DELIBERAZIONE DELLA GIUNTA REGIONALE 14 luglio 2021, n. 1168

**[IDVIP: 4638]- Provvedimento di V.I.A. ai sensi dell'art. 23 del D.Lgs. 152/2006 di competenza statale relativo all' "Impianto di produzione con motori a gas presso la centrale termoelettrica di Brindisi." Proponente: A2A Energiefuture S.p.A. con sede legale in Corso di Porta Vittoria, 4 – Milano - Parere di competenza della Regione Puglia**

### **Parere Tecnico**

**OGGETTO: [IDVIP: 4638] - Provvedimento di V.I.A. ai sensi dell'art. 23 del D.Lgs. n.152 /2006, di competenza statale relativo a "Impianto di produzione con motori a gas presso la centrale termoelettrica di Brindisi",**

(Estratto dalla Tavola BRP - CTC - 300009 - IMAG - 00 - 00 tutele – II - Metanodotto di allacciamento - strumenti di tutela e pianificazione territoriale II)

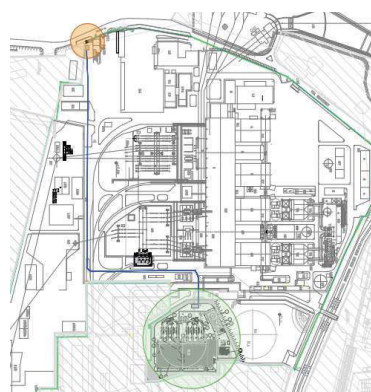
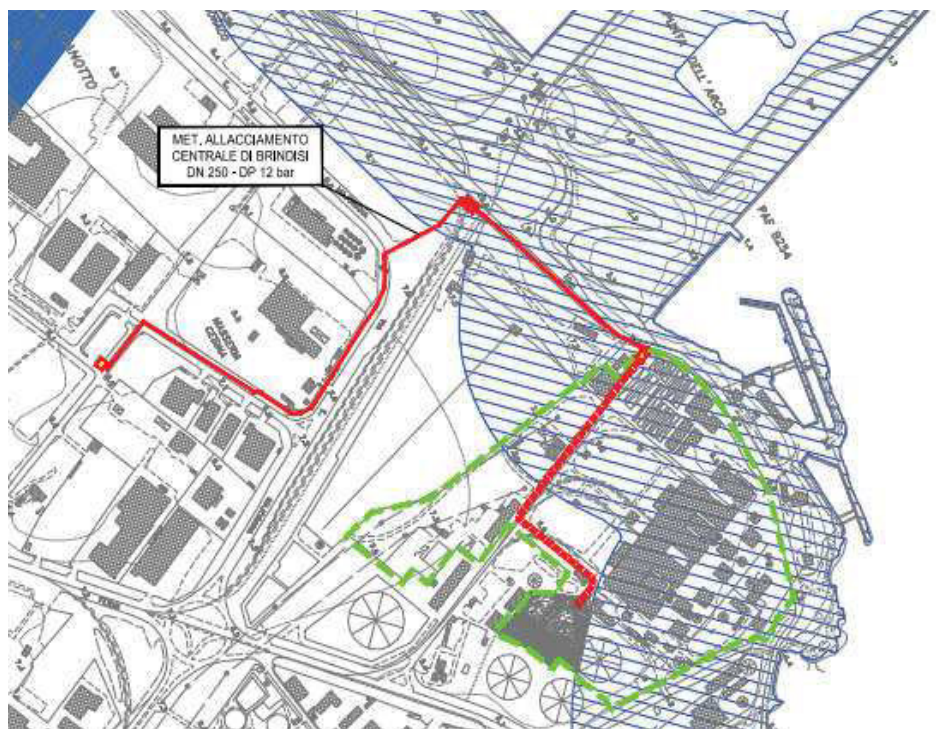
La soluzione prospettata per circa il 50 % dello sviluppo della rete, interessa la zona di rispetto dei 300 mt dal mare, di contro il percorso Sud eviterebbe l'area vincolata ed avrebbe uno sviluppo di minore lunghezza.

**Figura 6: Ubicazione dei punti di sondaggio**

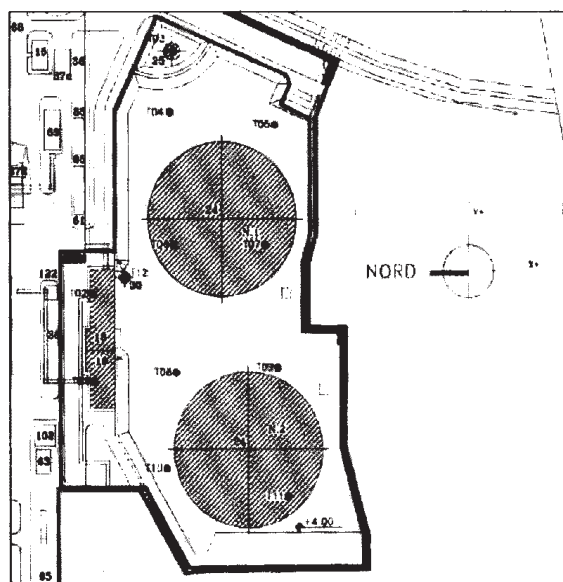
Si propone di ubicare i punti delle indagini dirette al di sotto dei serbatoi in demolizione piuttosto che all'esterno, prediligendo un'ubicazione ragionata piuttosto che sistematica, concentrando la maglia sull'area d'impronta dei serbatoi.
